## Samråd om detaljplan för del av Tuolluvaara 1:1, tidigare Industrin 9:11 och Jägarskolan 8:4 m fl, kyrka, bostäder m m

**Detaljplanen** hanteras med ett **utökat förfarande**. Under samrådstiden som har pågått mellan den 04 mars– 25 mars 2021 har samråd skett med berörda förvaltningar inom kommunen, statliga verk, länsstyrelsen samt berörda sakägare och andra med väsentligt intresse av planen. Samrådshandlingarna har skickats ut till ovan nämnda, vilka har beretts tillfälle att yttra sig över upprättat detaljplaneförslag. Under samrådstiden har totalt 15 skriftliga yttranden inkommit.

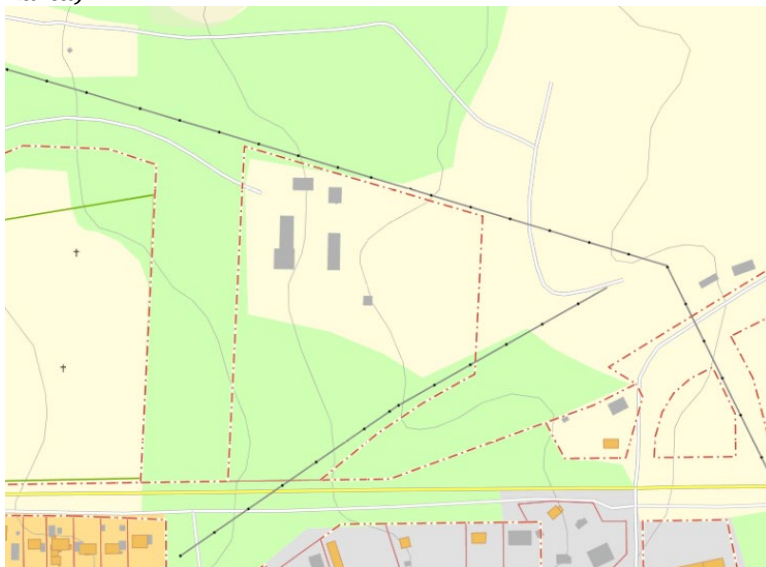
”Inom området finns inga nu gällande rättigheter enligt minerallagen (1991:45). (se karta).

Bergsstaten har inget att erinra.”

**Kommentar: -**

### *BESTÄMMELSEN TÄCKER HELA KVARTERET MED NUVARANDE REDOVISNING*

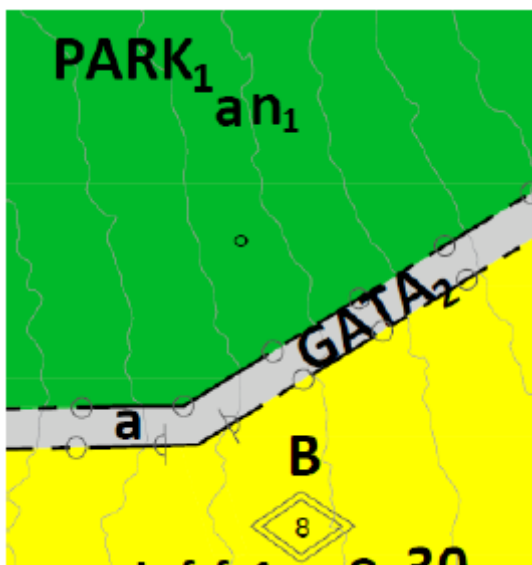
I det aktuella planförslaget redovisas markreservatet som en administrativ bestämmelse bland planbestämmelserna samtidigt som det saknas administrativa gränser för avgränsning av aktuella områden i plankartan. Detta innebär att markreservatsbestämmelsen inte avgränsas av de egenskapsgränser som finns i plankartan utan bestämmelsen gäller fram till närmaste användningsgräns. Effekten blir att all mark inom kvarteret omfattas av markreservatet.

Plankartan har ändrats sedan samrådet.

#### *GATUKOSTNADSERSÄTTNING*

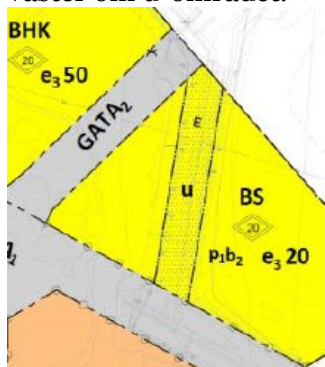
I planbeskrivningen står det att kommunen avser att ta ut gatukostnadsersättning för planområdet. Kommunen kan endast ta ut sådana kostnader för allmän plats som förvaltas av kommunen, dvs inte i de delar av planen där det är enskilt huvudmannaskap. Detta bör framgå tydligare.

Den allmänna platsmarken är ändrad och numera endast kommunal.
